**NOTE HYDROGÉOLOGIQUE SUR LE PROJET DE STOCKAGE DE DÉCHETS
DES NAUDINS A VERNAY (CHER)**

NOTE HYDROGÉOLOGIQUE

SUR LE PROJET DE STOCKAGE DE DÉCHETS

DES NAUDINS A VERNAY (CHER)

Fig. 2 - Carte de la localisation structurale de la feuille Charenton-du-Cher (d'après Gély et al., 1992)

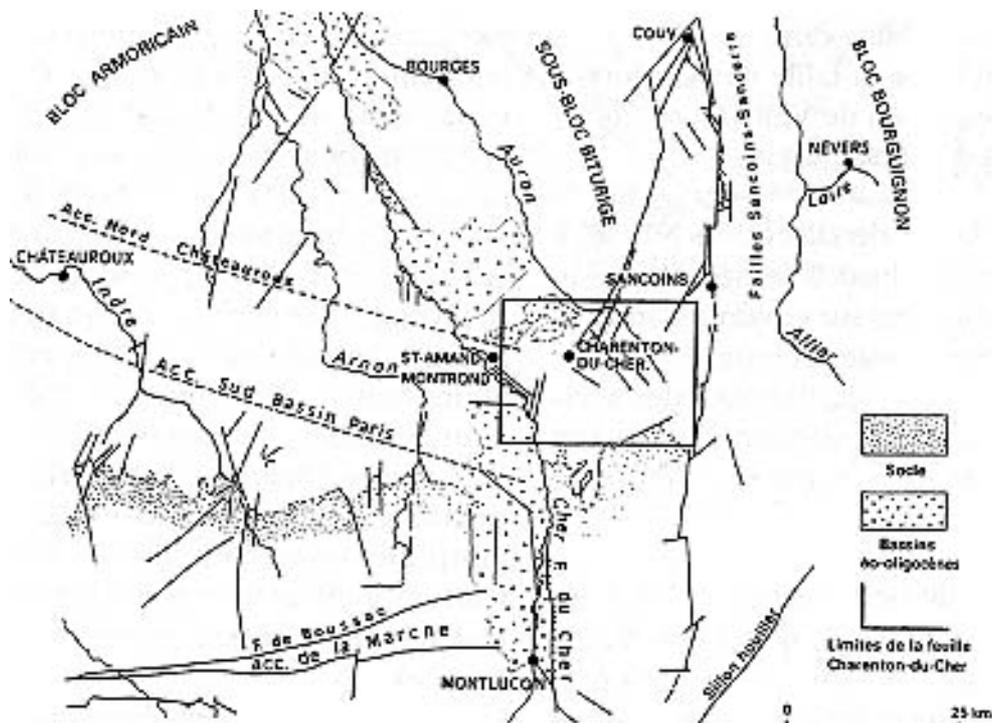
Elles sont présentées sur un fond de la carte géologique au 1/50.000. Elles font apparaître un système de grandes failles dans le secteur du projet. Ce système n'apparaît pas sur la carte géologique originale. Il a été pour la première fois reconnu en photogéologie par D. GALMIER. Nous confirmons son existence avec une approche différente par le traitement informatique d'images satellites et aériennes.

On constate ainsi que le site concerné par le projet se trouve inscrit dans le triangle d'interférence de trois directions de faille :

a) A l'ouest, une faille normale (faille des Griffons) à regard ouest, de direction N20E à N25E. Très nette sur l'image satellite, elle converge au nord avec le grand linéament méridien de SANCERRE, à la hauteur de COUP. Au sud, elle disparaît dans les dépôts fluviolacustres de la Marmande.

b) A l'est, une faille de direction N120E à N130E (faille des Ouches). Elle décale vers le sud la faille des Griffons sur environ 50 mètres elle est donc décrochante sénestre.

c) Au sud, une faille de direction N70E à regard sud. Cette dernière est nettement moins marquée comme morphostructure. Elle est probablement plus ancienne que les deux autres systèmes.
